Comisión de Veedurías de Curadurías de Bogotá**ACTA No. 03-2022****SESIÓN ORDINARIA****FECHA:** 30 de marzo del año 2022**HORA:** 8:00 a.m. hasta las 9:15 a.m.**LUGAR:** Microsoft Teams**INTEGRANTES DE LA INSTANCIA:**

1. Verificación del quorum
2. Socialización del Estudio de los casos
 - 2.1. Caso 2144
 - 2.2. Caso 2150
 - 2.3. Caso 2155- Alcance caso 2024
 - 2.4. Caso 2209
3. Propositiones y varios

Imagen tomada del Geoportal Capas Normativas IDIGER

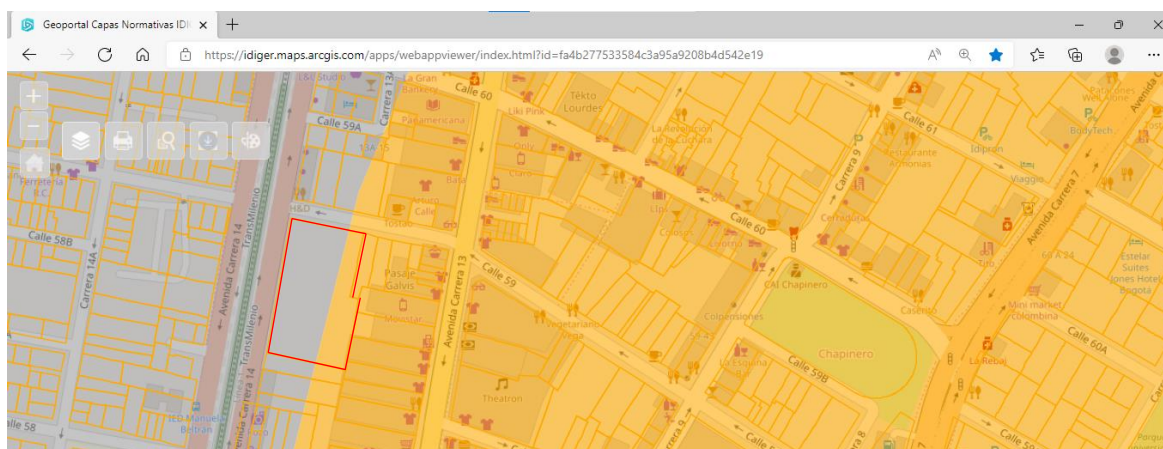
Sobre la caracterización sísmica del suelo, el geotecnista adopta lo indicado en el Decreto 523 de 2010, que expresa que el predio se ubica en una zona *Aluvial 100* y *Piedemonte B*, con las siguientes características:

Plano Urbanístico CU5F397/4-10

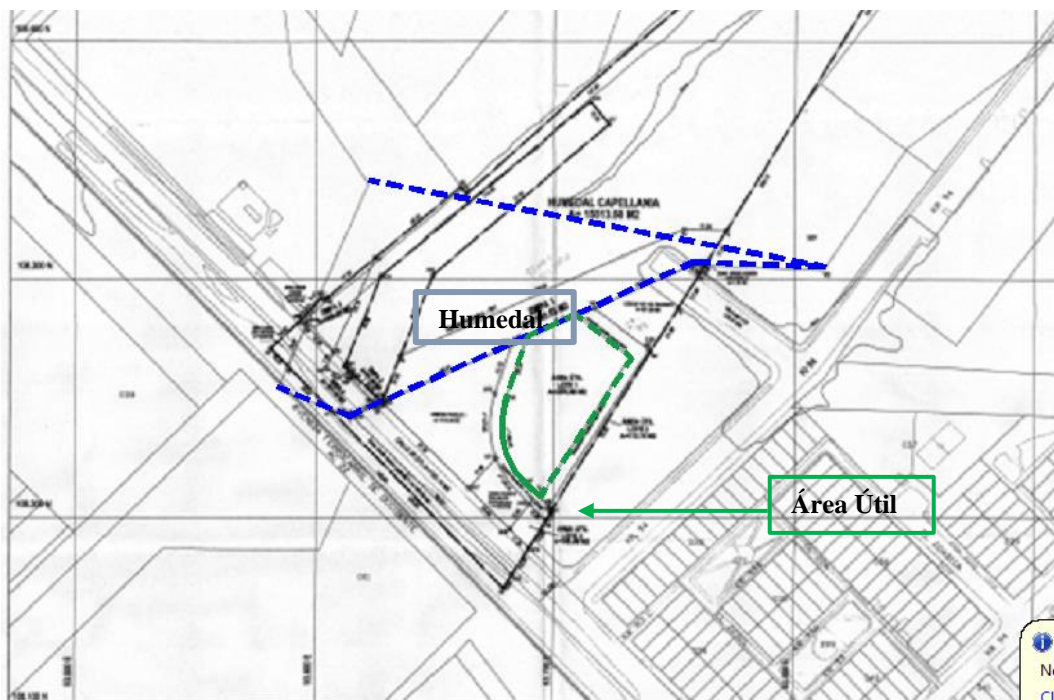
Revisado el plano No. CU5F397/4-10 de la Urbanización “LA ISLA”, el cual hace parte de la Resolución No. RES 11001-5-19-0619 del 31 de mayo de 2019, con respecto al Humedal de Capellania, y una vez georeferenciadas en AutoCAD las coordenadas de la ZMPA del humedal entregadas por la EAB-ESP, es posible evidenciar que el predio tiene una afectación por parte de la Ronda Hidráulica y por la Zona de Manejo y Preservación Ambiental del humedal, la cual fue respetada en el proyecto urbanístico aprobado, conforme se aprecia en la siguiente gráfica.
